IMPIANTO EOLICO

PORTO TORRES (34 MWp)

ALLEGATO 4

Integrazioni Volontarie – Riscontro alle Richieste di Integrazione della Regione Sardegna DG Difesa Ambiente di cui alle Note Prot. 8530 del 28/04/2020, Prot. 5976 del 05/03/2021 e Prot. 6588 del 15/03/2021

Figura 3 – Cerchi di raggio 50m che hanno come centro gli aerogeneratori

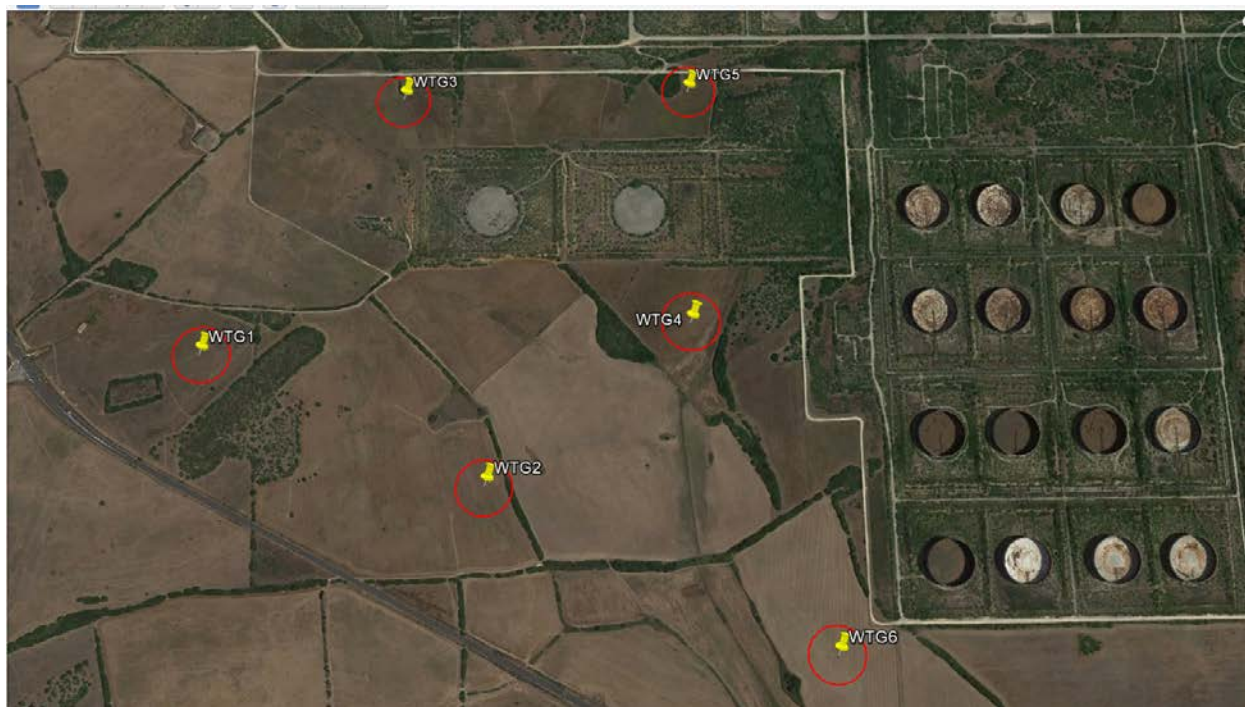
Si ritiene necessario che il progetto venga integrato con adeguate valutazioni circa gli eventuali effetti collaterali all'installazione degli aerogeneratori sul regime aerodinamico dell'area, quali fenomeni di downwashing e turbolenze a terra, che potrebbero causare la dispersione ad ampio raggio del materiale contaminato attualmente depositato nelle aree.

Il proponente rimanda la trattazione dell'argomento. E' opportuno rilevare la stretta correlazione tra lo studio richiesto e le attività di demolizione richiamate nel punto precedente.

Sulla base di quanto sopra esposto, si conclude che i potenziali effetti indotti dal funzionamento degli aerogeneratori possano ritenersi poco significativi in termini di potenziale rischio di areodispersione del materiale contaminato attualmente depositato nelle aree attigue all'area di progetto.

Tale considerazione è confermata dalle risultanze dello studio allegato in ANNEX B, dal quale si evince che *"l'aumento di turbolenza a terra dovuto alla presenza della turbina eolica si esaurisce nei primi 50m circa a valle delle pale."*, e che pertanto l'effetto di turbolenza indotto si esaurisce all'interno dell'area di progetto, senza impattare le aree esterne, come meglio rappresentato nella **Figura 3** seguente.

Figura 4 – Ortofoto con individuazione dei punti di interferenza con il reticolo idrografico

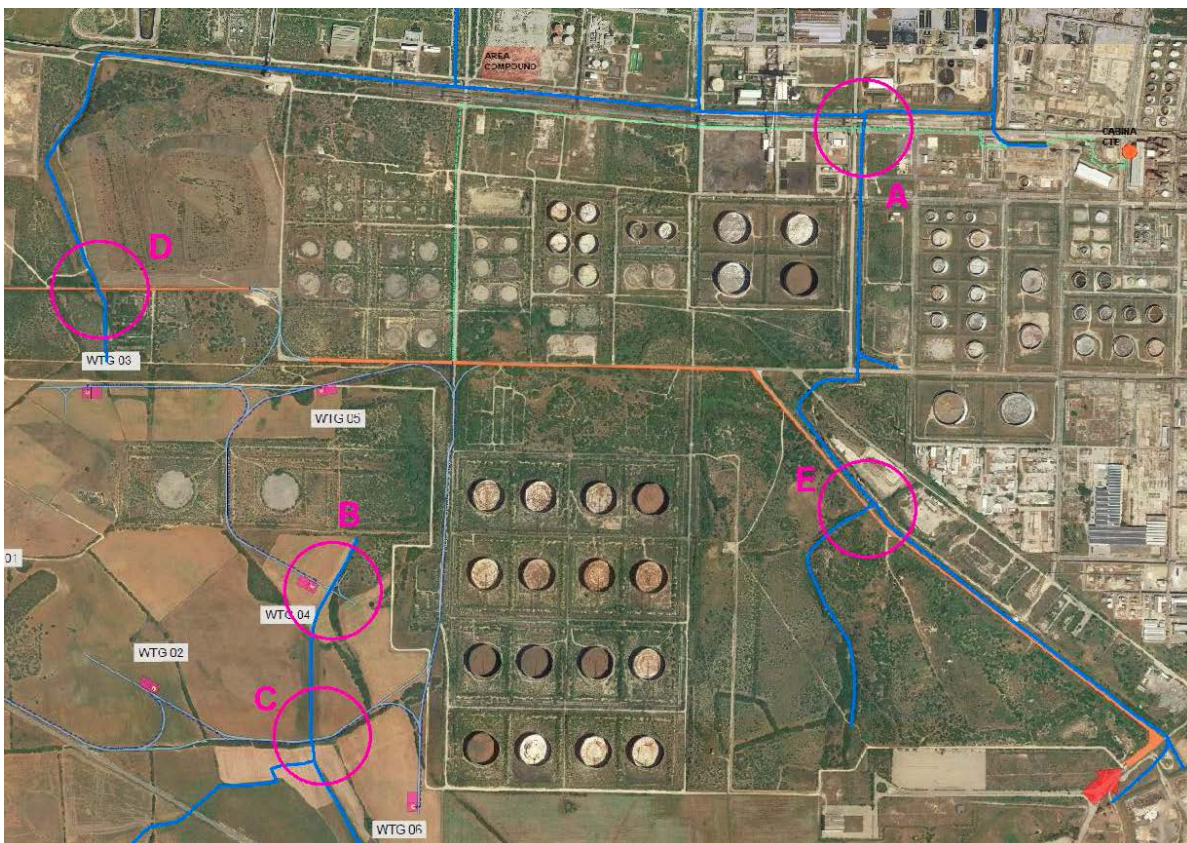
In riferimento alla nota Prot. N. 3519 del 14/04/2020 della DG Agenzia Regionale del Distretto Idrografico della Sardegna, allegata alla Nota della DG Difesa Ambiente Prot. 8530 del 28/04/2020 di seguito si fornisce riscontro alla seguente richiesta ***“In conclusione, si chiede, pertanto, l'illustrazione e la descrizione delle tipologie di tutte le possibili interferenze delle opere in progetto con i compluvi facenti parte del reticolo idrografico di riferimento ai fini del P.A.I. e le condizioni di ammissibilità, secondo le N.A. del P.A.I., e, qualora fosse necessario, la trasmissione dello studio di compatibilità idraulica da redigersi secondo quanto indicato in precedenza corredato della prescritta dichiarazione, ex Allegato 2 alla Circolare 1/2019 dell'Autorità di bacino resa dal Comune di Porto Torres.”***

Innanzitutto si specifica che le interferenze analizzate tra le opere in progetto ed il reticolo idrografico di riferimento sono afferenti ai 5 punti (A-B-C-D-E) rappresentati nella Figura 4 che segue.

In riferimento alla Figura 4, si evidenzia che il reticolo idrografico rappresentato, all'interno delle aree di stabilimento, individua canalizzazioni esistenti le cui interferenze con infrastrutture stradali e/o tecnologiche sono esistenti e non modificate dall'impianto eolico in progetto (a meno del punto interferente B).
